Møre og Romsdal
fylkeskommune

Dykkar ref:	Dykkar dato:	Vår ref:	Vår saksbehandlar:	Vår dato:
19/10028	21.04.2020	52571/2020/REGULERINGSPLAN/1519	Synnøve Valle, 71 28 02 39	29.05.2020

Volda kommune - detaljregulering - reguleringsplan - Rotsetfjora – fråsegn ved avgrensa ettersyn - motsegn

Forslag til omsynssone (mørk blå farge).

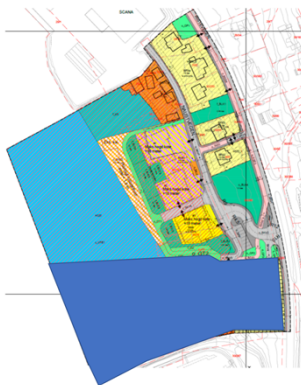
- Våre kommentarar:
 - Området rundt dei freda bygningane skal ha omsynssone H570 som dei andre kulturminna. (Tiltak her skal vurderast etter PBL, og vernemynde skal vurdere at tiltaket vert godt innpassa i miljøet kring dei freda bygningane.) I samband med Ristetunet ynskjer vi eit særskilt punkt i føresegnene om at dei to store bøketrea på eigedommen skal bli bevart. Skjøtsel av trea må avklarast før utføring. Det er lov å beskjære trea slik at husa og eigedomen ikkje får skade, og får luft og lys, men det må gjerast utan å skade trea.

- Omsynssona H570 ynskjer vi kring kulturminna i Ristetunet, Garvarbuda, voren og ballastrøysa som eit heilt område som heng saman. Alle tiltak i området skal på høyring til kulturminnemynda for å sikre at det ikkje vert gjort uheldige tiltak omkring dei freda bygningane, og at det skal ikkje vert fylt eller gjort andre tiltak i sjøen kring ballastrøys og vor. Vi ser gjerne at litt av grøntområdet mot nord også vert ein del av omsynssona, da det er viktig med avstand til dei freda områda.
